福井県あわら市における風力発電施設建設計画に対し設置場所の変更を要望しました

2008.4.22

日野鳥発第9号
福井野鳥2号
平成20年4月18日

**ラムサール条約湿地片野鴨池および国指定天然記念物
マガン、ヒシクイの保護に関する再度の要望**

図1：建設予定地周辺地図。
建設予定地を含む北瀬湖周辺を4つに分けて通過状況を調べた。図右下から左上に向かって、湖上(茶)は北瀬湖上空、中間(黄)は建設予定地と北瀬湖の間の上空、山側(赤)は建設予定地の東側上空、海側(紫)は建設予定地の西側上空を表す。

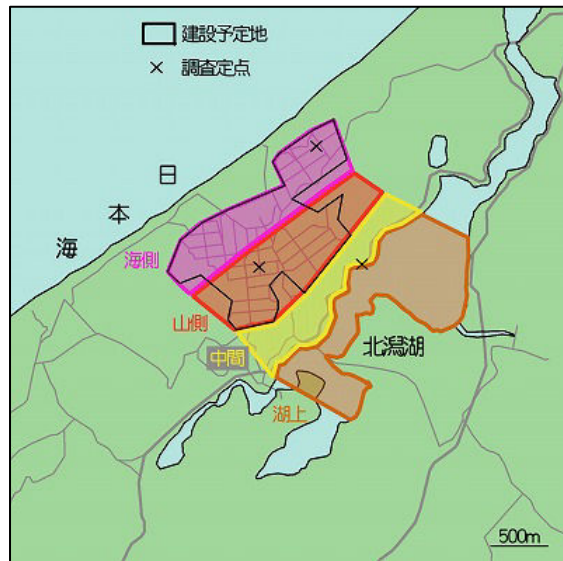
私どもの調査では、あわら市北部を通過したガン類は、建設予定地ではなく北潟湖上空を多く通過していました。しかし、通過した群の平均個体数は、建設予定地上空を通過した場合が最も多くなっていました。(別紙図1、2)

私どもの調査では、あわら市北部を通過したガン類は、建設予定地ではなく北潟湖上空を多く通過していました。しかし、通過した群の平均個体数は、建設予定地上空を通過した場合が最も多くなっていました。(別紙図1、2)

調査では8倍の双眼鏡、20倍から60倍の望遠鏡を用いて飛行しているガン類を探索し、発見した場合には地図上に飛行経路、群の個体数と時刻を記録した。調査結果の取りまとめにあたっては、建設予定地周辺を北潟湖上空、北潟湖と建設予定地の間の上空、建設予定地の東側上空、建設予定地の西側上空の4つに分け（図1）、それぞれの区域を通過した群数、個体数を比較した。なお、比較の際には平成17年度、18年度の結果を合わせた。のべ調査時間は約40.5時間、調査員数はのべ73人であった。

図2：建設予定地周辺を4区域に分けた場合に、それぞれの区域を通過したマガン群れ数(左)と群れサイズ(右)
湖上は北瀬湖上空、中間は建設予定地と北瀬湖の間の上空、山側は建設予定地の東側上空、海側は西側上空を表す。建設予定地は図中の山側、海側にあたり、★で示した。

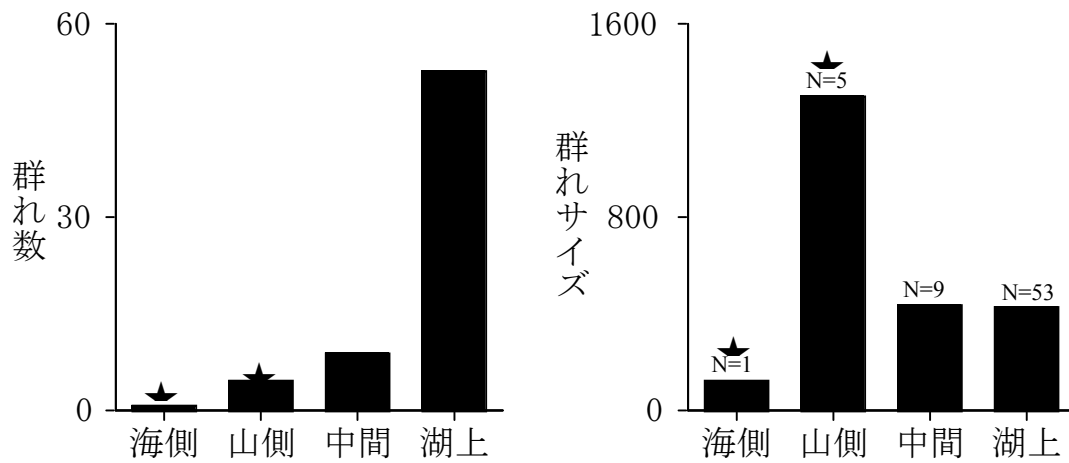
北潟湖上空を通過したマガンは平成17年度（2006年3月に5回）、平成18年度（2006年11月～2007年3月に19回）の調査中、53群を確認し、総通過群数の77.9%を占めた。一方、湖と建設予定地の間、山側の建設予定地、海側の建設予定地はそれぞれ9群（13.2%）、5群（7.4%）、1群（1.5%）であった（図2左）。

建設予定地上空を通過した群れの平均個体数は、湖上から海側の建設予定地の順に434.0羽、436.7羽、1306.8羽、130羽であった（図2右）。

すなわち、調査中にガン類があわら市北部を通過した回数では建設予定地ではない北潟湖上空を多く通過していたが、通過した群の平均個体数では、建設予定地上空を通過した場合が最も大きくなっていた。

図3:坂井平野のマガンの採食地の分布(右:平成17年度、左:平成18年度)

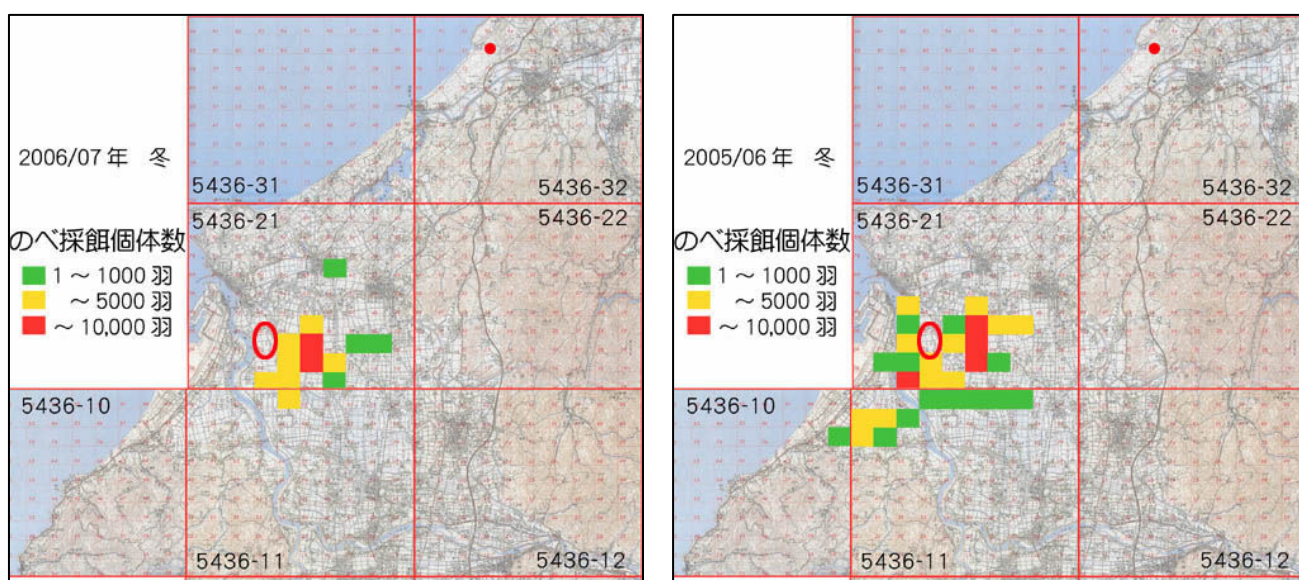
御社は、雪の多かった平成17年度には十分な回数の調査を実施しておらず、また、平成18年度に行った追加調査の結果を加えて環境影響を予測していますが、積雪が多い年の予測はできていないと考えられます。しかし上記のことから、積雪が多い年はより高頻度に建設予定地上空を飛行する可能性があり、このことを予測に盛り込む必要があります(別紙図3)。

事業者は、雪の多かった平成17年度には十分な回数の調査を実施しておらず、また、平成18年度に行った追加調査の結果を加えて環境影響を予測していますが、積雪が多い年の予測はできていないと考えられます。しかし上記のことから、積雪が多い年はより高頻度に建設予定地上空を飛行する可能性があり、このことを予測に盛り込む必要があります(別紙図3)。

積雪の少なかった年（平成 18 年度、図 3 左）と比較して、積雪の多かった年（平成 17 年度、図 3 右）では採食地はより西側に分布していた。そして、積雪の多い年においては建設予定地上空を通過する群が、積雪の少ない年より多く観察された。このことから、積雪の多い年にはより高い頻度で建設予定地上空を通過する可能性がある。

また、基盤整備中であったため坂井市川崎周辺の水田では採食群が見られなかったが、工事終了後に採餌が再開された場合、より高い頻度で建設予定地上空を通過する可能性がある。

積雪の少なかった年(平成18年度、左)と比較して、積雪の多かった年(平成17年度、右)は採食地はより西側に分布していた。
